Technische Änderung Material MultiCard

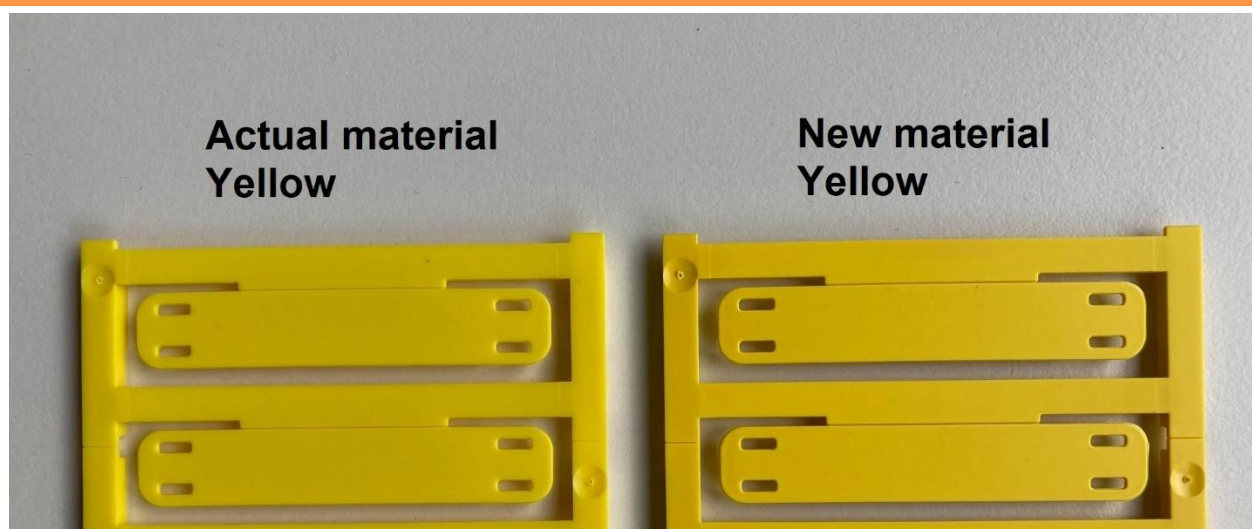
Bei MultiCard Markieren in den Farben **Weiß, Gelb, Rot, Blau, Grau und Silber** haben wir einen Zusatz in der Größenordnung von ca. 2% beigelegt.
Dies hat keine Auswirkungen auf die bekannten Funktionen oder Eigenschaften des Markierers.
Lediglich bei der Farbe Gelb ist ein leichter Farbunterschied sichtbar (s. Bild).
Das Material für andere Farben ist nicht geändert worden.

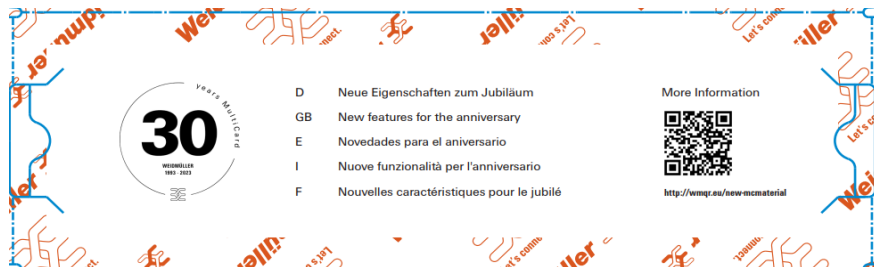
Die ersten Varianten werden ab November 2023 ausgeliefert.
Zu Erkennen sind diese Varianten daran, dass die Verpackung auf der Rückseite folgenden Zusatz enthält:
